ARPAT - DIREZIONE TECNICA - Settore VIA/VAS

Oggetto: AUTOSTRADA A1 MILANO-NAPOLI - Tratta Firenze Sud/Incisa Valdarno - Commento al rapporto SPEA sull'attività di monitoraggio *trimestre Aprile - Giugno 2020*.

Figura 3: Evoluzione nel tempo dei livelli sonori durante il monitoraggio ambientale presso la postazione A1-FS-BR-R2-01.

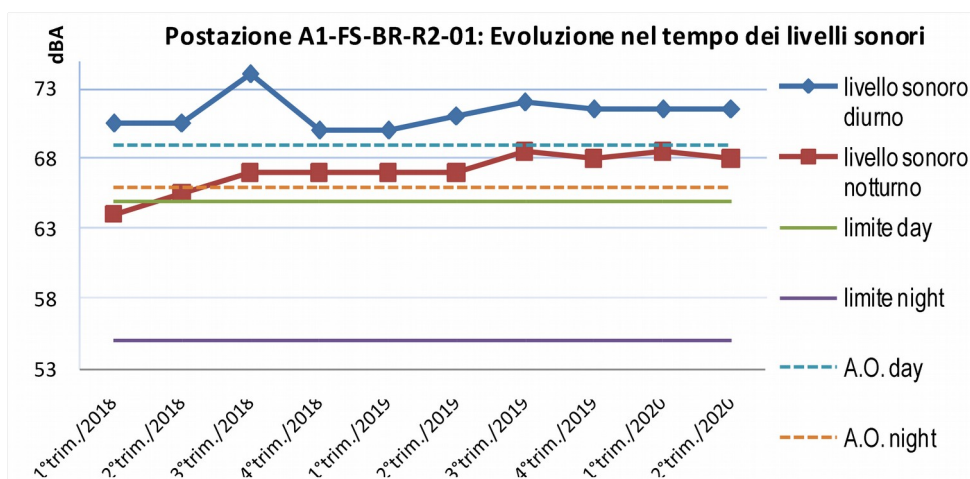
SPEA attribuisce l'esubero sonoro riscontrato presso la postazione **A1-FS-BR-R2-01**, ben superiore a quello rilevato in fase *ante operam*, al rimodellamento dell'area collinare e boschiva antistante il ricettore ed alla demolizione dell'edificio che schermava il punto di misura, motivazione sembrerebbe parzialmente inesatta, come emerso in occasione di un recente sopralluogo (5/8/2020) condotto da ARPAT presso il cantiere, e come evidente dalla conformazione dei luoghi, poiché non è mai stata presente alcuna collina tra recettore e autostrada: la postazione è collocata quasi sulla sommità della collina che si erge ai margini del tracciato autostradale.

Non sono riportate informazioni riguardo le modalità di soluzione di questa particolare criticità che si ripete da mesi: nella Figura 3 è riportato l'andamento dei livelli sonori registrati presso la postazione A1-FS-BR-R2-01.

Figura 4: individuazione dei recettori A1-FS-BR-R2-10 e A1-FS-BR-R2-12 (fonte: PMA dell'autostrada A1, Tratto Firenze Sud - Incisa Valdarno).

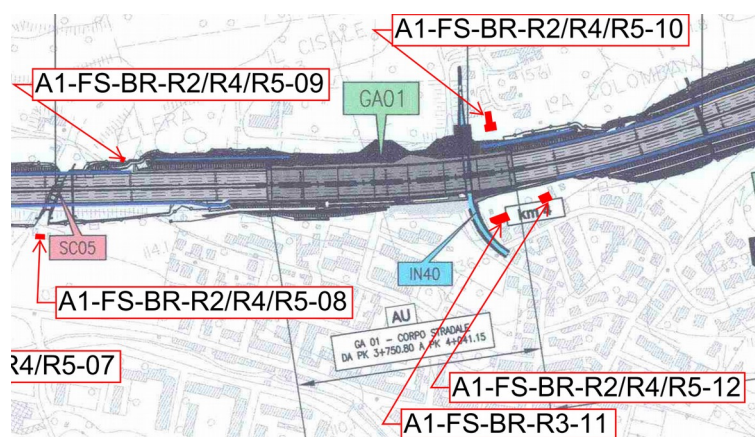
Circa le **postazioni A1-FS-BR-R2-R2-10 e A1-FS-BR-R2-R2-12**, la fonometria effettuata a cantiere fermo dimostra che la sorgente di rumore che perturba i recettori oltre i limiti di legge non sono le lavorazioni di cantiere, bensì il traffico autostradale che si svolge su un tracciato più vicino ai recettori (si veda la Figura 4).

Come già rilevato, si ritiene che - al di là dello stabilire se il cantiere in senso stretto determini un contributo significativo rispetto al rumore complessivo - sia necessario riconoscere quale parte del livello acustico misurato presso i recettori sia da attribuire alle lavorazioni di cantiere in senso lato. Nello specifico, per tali postazioni **si ritiene che il rumore da traffico autostradale non costituisca un rumore di fondo, ma sia esso stesso parte del rumore da attribuire alle lavorazioni giacché lo spostamento del tracciato è necessario per svolgere l'attività del cantiere WBS GA01.**

- il recettore A1-FS-BR-R2-12 è ricompreso nei limiti del WBS CS09, che non è autorizzato in deroga acustica, ma è negli immediati pressi del WBS GA01 (si veda la Figura 4) pertanto se ne è valutato il livello sonoro registrato rispetto al limite in deroga per tale cantiere.

Figura 5: veduta satellitare del tracciato autostradale della A1 e di Via S. Lavagnini (loc. Antella), Bagno a Ripoli.

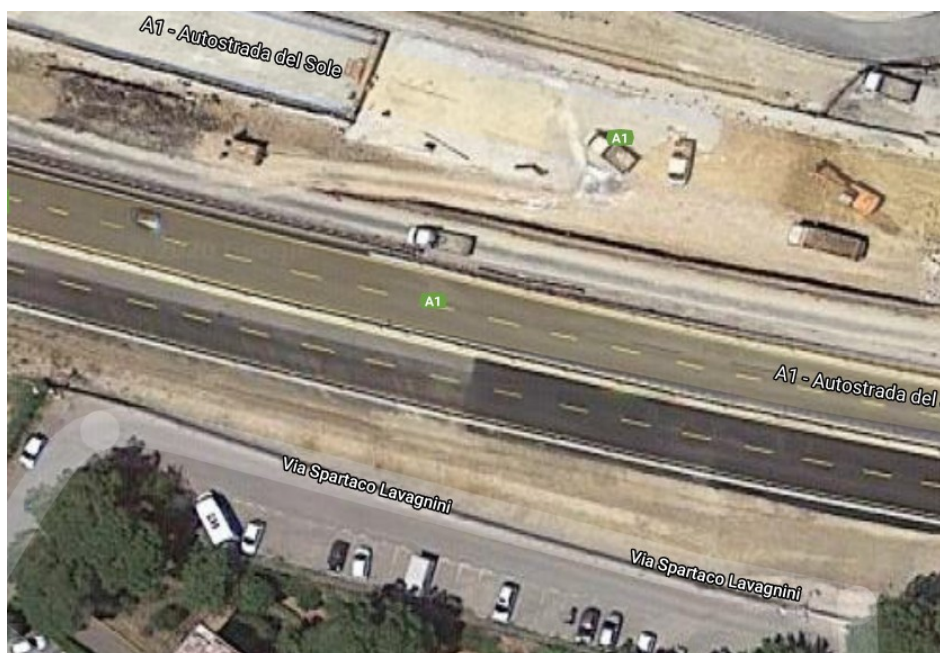
Sull'allegato visionato non è chiaro se tra l'autostrada e Via S. Lavagnini (si veda Figura 5) sia indicata una barriera mobile (si veda la linea verde pressoché coperta, Figura 6), tuttavia:

- in occasione del sopralluogo del 5/8/2020 si è direttamente osservato che sul luogo sono assenti le barriere mobili ai margini dell'autostrada;
- negli allegati alla richiesta di autorizzazione in deroga acustica per il WBS GA01 pervenuta in ARPAT (prot. ARPAT n. 2020/55315) non è menzionata alcuna barriera mobile sul sito.

Alla luce di quanto esposto, si ritiene necessario che sia valutata concretamente la possibilità di installare nella fase di cantiere una barriera acustica mobile e temporanea tra l'attuale sede autostradale e Via S. Lavagnini e la barriera fissa FO25.

Figura 6: stralcio della documentazione provenuta in ARPAT: barriere acustiche previste nei pressi di WBS GA01 e CS09.

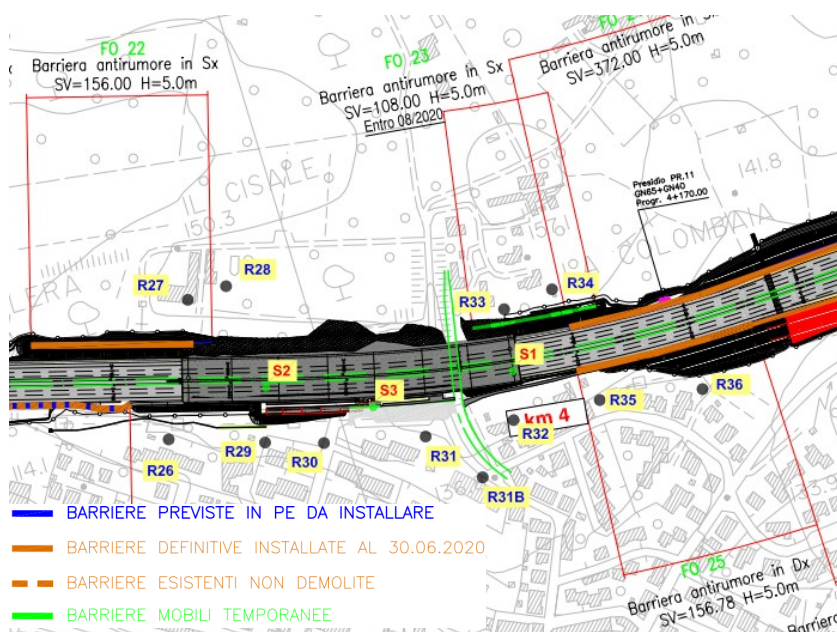
Si osserva che presso il cantiere GA01 non sono indicate barriere acustiche perché è prevista la galleria artificiale che schizzerà i recettori. Il cantiere è ubicato presso Via S. Lavagnini ed è causa di una segnalazione di disagio sonoro da parte dei vicini residenti, indotto anche dall'avvicinamento del traffico autostradale. Tale deviazione del traffico è stata verificata da ARPAT in occasione del sopralluogo effettuato il 5/8/2020, in particolare constatando che il traffico in direzione Nord è stato portato all'interno della parte di galleria pressoché ultimata ossia la cosiddetta "canna Nord". mentre resta avvicinato ai recettori quello in direzione Sud. In tale occasione è stato riferito ad ARPAT che anche quest'ultimo sarebbe poi stato deviato all'interno della "canna Nord".

Inoltre, tra la parete Sud della erigenda "canna Sud" della galleria artificiale e la barriera acustica fissa FO25 già installata, proprio nei pressi della postazione di misura recettore A1-FS-BR-R2-12, c'è una discontinuità di barriere di circa 85 m e non è indicato alcun rilevato che possa assolvere alle sue funzioni in modo naturale (si veda la Figura 6). Si ritiene perciò che vada considerata l'opportunità di installare barriere fisse tra la parete Sud della galleria artificiale senza soluzione di continuità fino alla barriera FO25 al fine di schermare acusticamente i vicini recettori.

Figura 7: evoluzione dei livelli sonori misurati presso la postazione A1-FS-BR-R2-12.

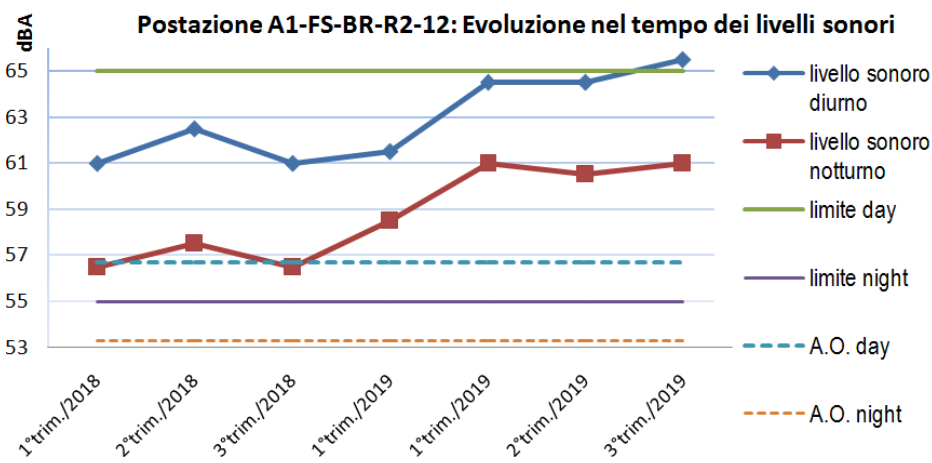
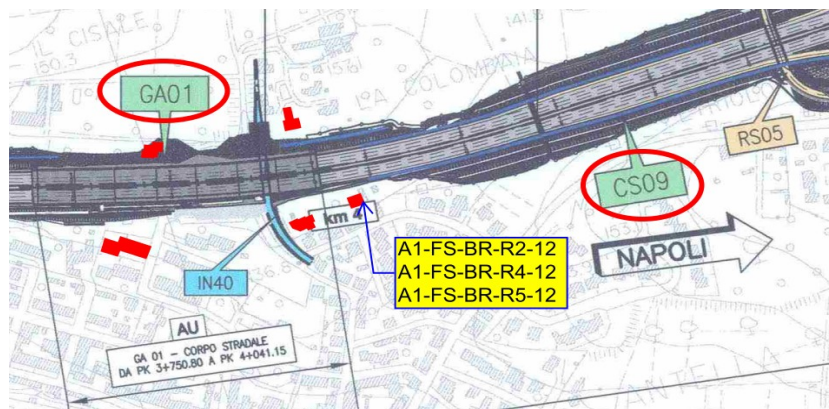
Si osserva che presso la postazione di misura A1-FS-BR-R2-12 (si veda Figura 8) dal primo trimestre del 2018 sono stati registrati esuberi crescenti rispetto ai limiti (si veda Figura 7) e che la stessa si trova nei pressi dei cantieri CS09 e GA1 (si veda Figura 8).
